**INFORME DE HITO DE CONTROL  
Nº 71-2024-OCI/5347-SCC**

**“MEJORAMIENTO Y CULMINACIÓN DEL SISTEMA  
INTEGRAL DE SANEAMIENTO BÁSICO DEL DISTRITO DE  
SAMEGUA - MARISCAL NIETO - MOQUEGUA”**

**HITO DE CONTROL N° 3 – ELABORACIÓN DEL  
EXPEDIENTE TÉCNICO AL MES DE JULIO DE 2024**

Imagen n.º 1  
Cemento tipo V, fabricado por la empresa: Unión Andina de Cementos S.A.A

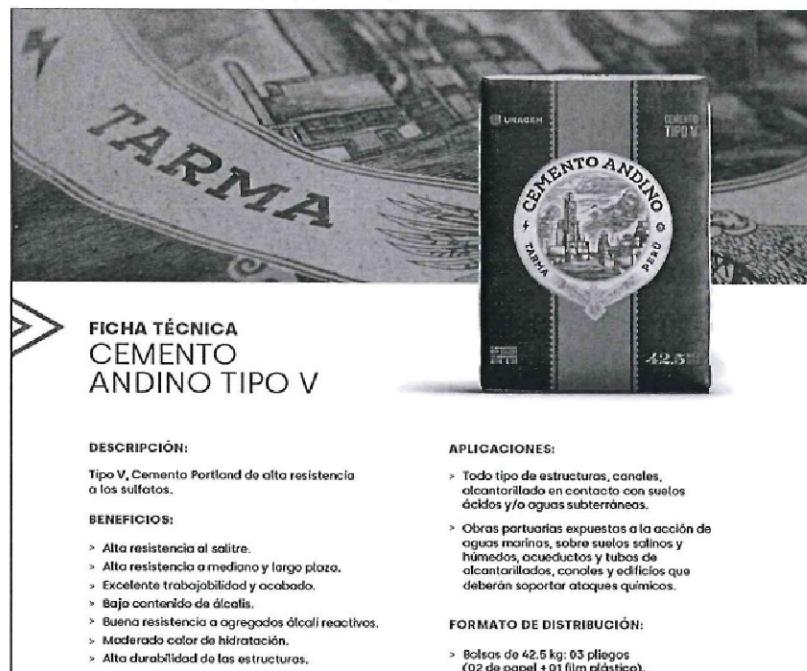
Sobre lo anterior, cabe señalar que el "CEMENTO PORTLAND TIPO V" es fabricado por la empresa Unión Andina de Cementos S.A.A. conforme se aprecia de la siguiente imagen:

En ese sentido, conforme al mercado de venta de Cemento, la empresa Unión Andina de Cementos S.A.A.-no tiene como operación comercial la macro región sur del Perú<sup>6</sup>, por tanto, el suministro de Cemento Portland Tipo V, debería realizarse desde la ciudad de Lima, lo cual implicaría que deba asumirse el costo del flete terrestre en el que se incurriría para trasladar dichos materiales hasta Moquegua, ello, en atención a la siguiente imagen de distribución de mercado efectuada por el Instituto Nacional de Defensa de la Competencia y Propiedad Intelectual (En adelante INDECOPI):

**Imagen n.º 2**  
Ventas de cemento por departamento de las empresas con una participación mayor a 50% en el 2020

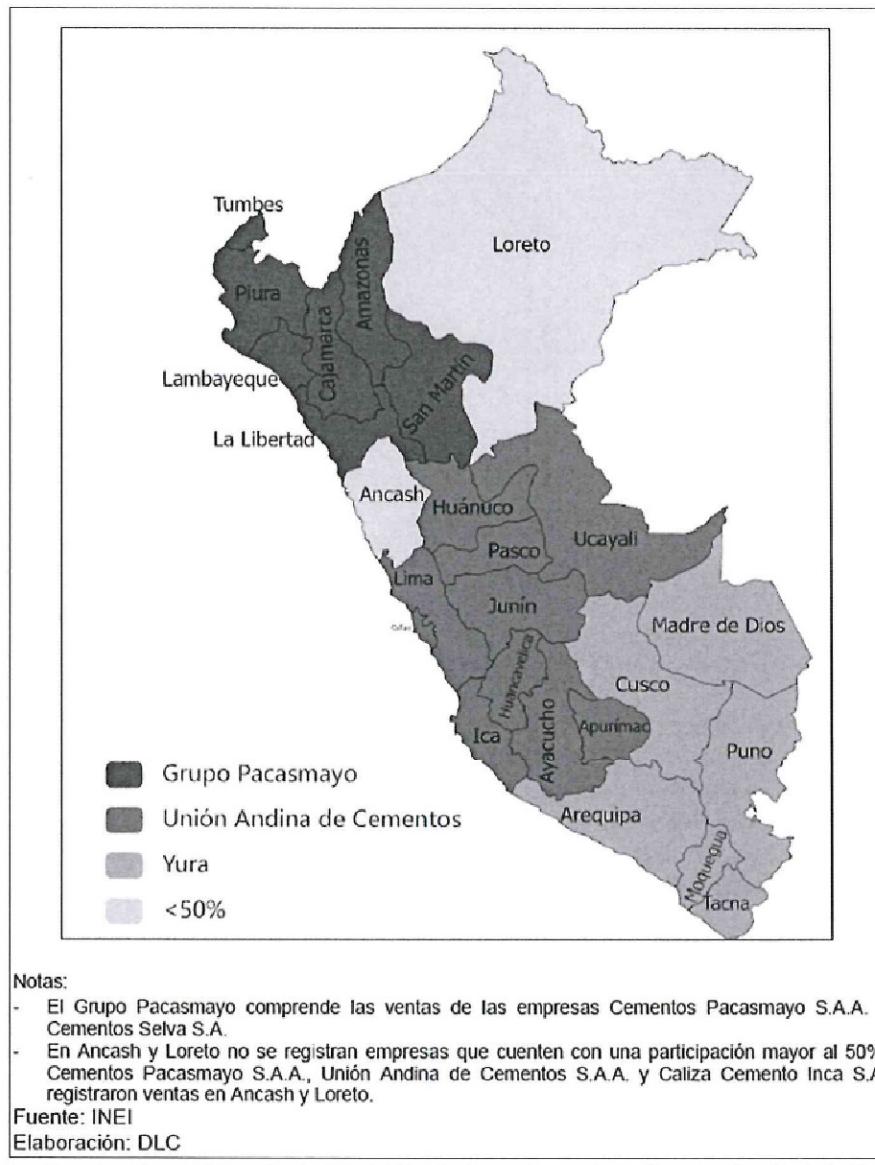
A razón de lo reportado por el INDECOPI, se realizó la búsqueda en los portales web de la empresa cementera "Yura S.A.", la cual tiene una participación importante en el mercado del cemento de la macro región Sur, ello, para conocer si fabrican el material: "cemento portland tipo V" bajo algún nombre comercial. Obteniéndose los siguientes resultados de búsqueda:

Por lo tanto, según el reporte de INDECOPI y conforme la revisión de tipos de cemento fabricados en la macro región sur (Cuadro n.º 3), se tiene que no existe la fabricación del material de construcción "Cemento Portland tipo V", por lo cual no se tiene garantizado su abastecimiento con los proveedores locales.

**Imagen n.º 3**  
**Distribución del Acero de Refuerzo Horizontal a lo largo del Muro Circular del Reservorio**

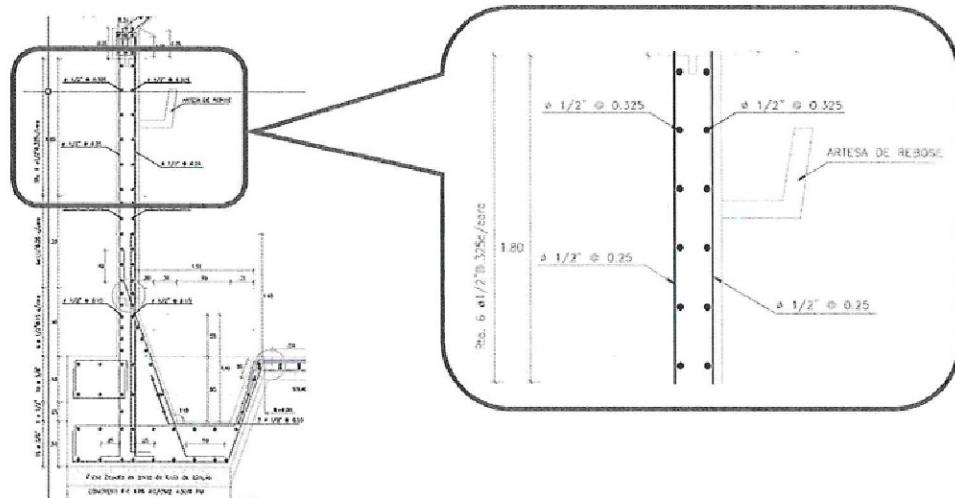
- En el plano: “E-2 Reservorio Circular Apoyado RP-01 V=640m<sup>3</sup>”, se especifica un tramo del muro circular, donde el acero de refuerzo horizontal tiene una separación igual a 0.325 m, lo cual contraviene a lo especificado en la norma ACI 350M-06. En su capítulo 7 “Detalles de Refuerzo”, en el inciso 7.12.2.2 “El refuerzo por contracción y temperatura no será espaciado a más de 300 mm y el tamaño de barra mínimo será

de 13 mm. No menos de 1/3 del área de acero requerida por contracción y temperatura será distribuida en cualquiera de las caras.”

**Imagen n.º 5**  
**Extractos de la Memoria de Cálculo Estructural para determinar las cuantías de Refuerzos Verticales y Horizontales**

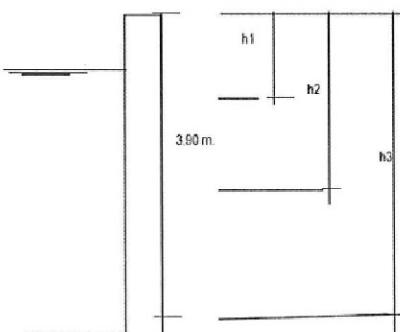
- En la memoria de cálculo estructural del reservorio de 640m<sup>3</sup>, incluida en el archivo electrónico: "C005\_RESERV640M3\_CALC.ESTRUCTURAL\_RESERVORIO" <sup>16</sup> se especifican distribuciones de acero de refuerzo para el muro, tanto verticalmente como horizontalmente, que no cumplen en algunos tramos con la cuantía<sup>17</sup> mínima especificada en la norma ACI 350M-06 en el capítulo 14 "Muros" en el título 14.3 "Refuerzo Mínimo" en los incisos 14.3.2 "La proporción mínima de área de refuerzo vertical al área de concreto bruta será 0.0030" y 14.3.3 "La proporción mínima de área de refuerzo horizontal al área de concreto bruta será basada en la distancia entre las juntas de movimiento y conforme a 7.12.2.1", donde se señala en el inciso 7.12.2.1 "(...) las proporciones de área de refuerzo al área de concreto bruta serán al menos las mostradas en la tabla 7.12.2.1".

- Como se observa de la memoria de cálculo, para determinar el área de acero vertical necesaria, se usó una cuantía de 0.0032 para el tramo comprendido desde el fondo del muro hasta una altura de 1.60m. Sin embargo, para el resto del muro, el área de acero se redujo a la mitad, por lo que, la cuantía será sólo de 0.0016 (inferior a la cuantía mínima de la norma ACI 350M-06).
- En el caso de la determinación del área de acero horizontal necesaria, no se indican las cuantías exactas elegidas en la memoria de cálculo, sin embargo, a partir de las áreas a utilizarse se puede inferir si se cumple o no con la cuantía mínima de la norma ACI 350M-06, la cual según el Cuadro n.º 2 es 0.0050 (debido a no se especifican juntas de movimiento verticales en el muro), de la siguiente manera:

Por lo que, se concluye que el tercio superior del muro no cumple con la cuantía mínima especificada debido a que su área de acero es 8.52cm<sup>2</sup>, la cual es menor que 9.75cm<sup>2</sup> (Área mínima de acero a colocarse en cada cara del muro).
